OGGETTO: Domanda di autorizzazione ex art. 11 del D.Lgs. 115/08 alla costruzione e all'esercizio di un impianto di cogenerazione ad alto rendimento per la produzione di energia elettrica e termica alimentato a gas naturale c/o Ospedale Cardinal Massaia di Asti, Corso Dante n. 202.

Proponente: EDISON FACILITY SOLUTIONS S.p.A.

Parere di competenza

Fig. 1 – Sezione e percorso sbocco fumi – Fonte dati Edison Facility Solutions Spa “Relazione tecnica emissioni in atmosfera”

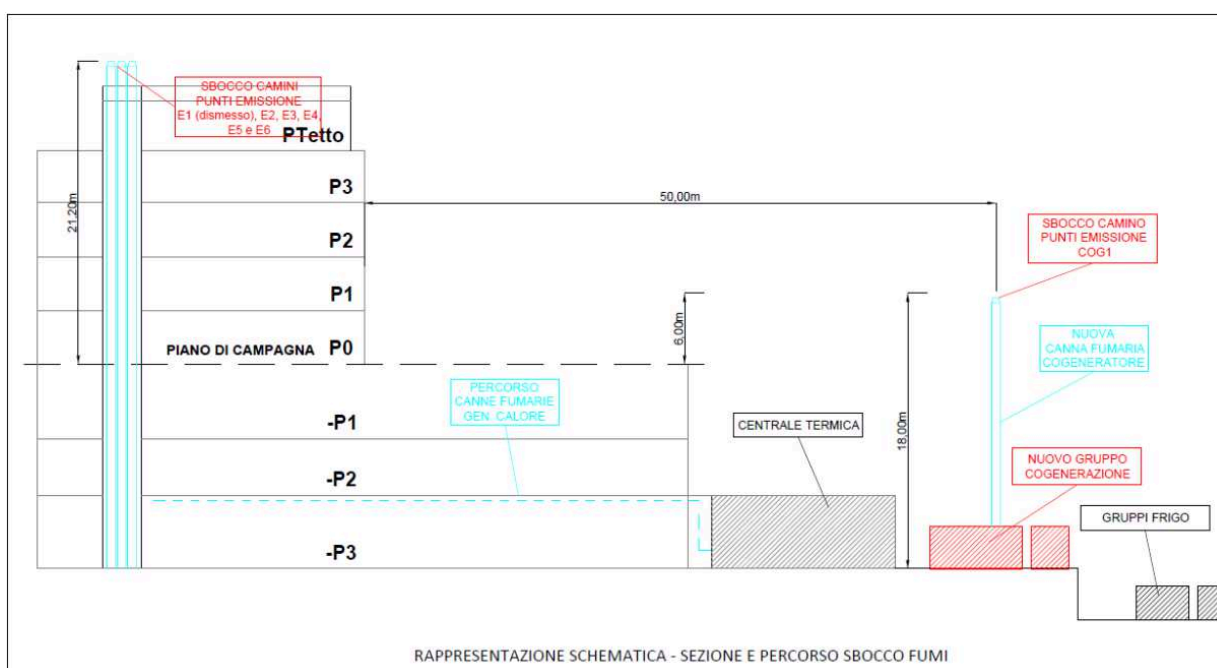
- in riferimento alla figura “Sezione e percorso sbocco fumi” a pag. 12 della “Relazione tecnica emissioni in atmosfera” (di seguito fig. 1), tenuto conto dei rapporti distanza/altezza esistenti tra la bocca del camino in progetto (denominato COG1) e le aperture dei locali in facciata dell’ospedale ai diversi piani, nonché dei relativi vincoli previsti dalla normativa tecnica di settore al fine di favorire una migliore dispersione delle emissioni in atmosfera, considerato il fatto che trattasi di recettore sensibile, la scrivente richiede alla Parte di valutare la fattibilità del collettamento dei fumi di scarico dell’impianto in oggetto alla canna fumaria esistente, in sostituzione del punto E1 dismesso.
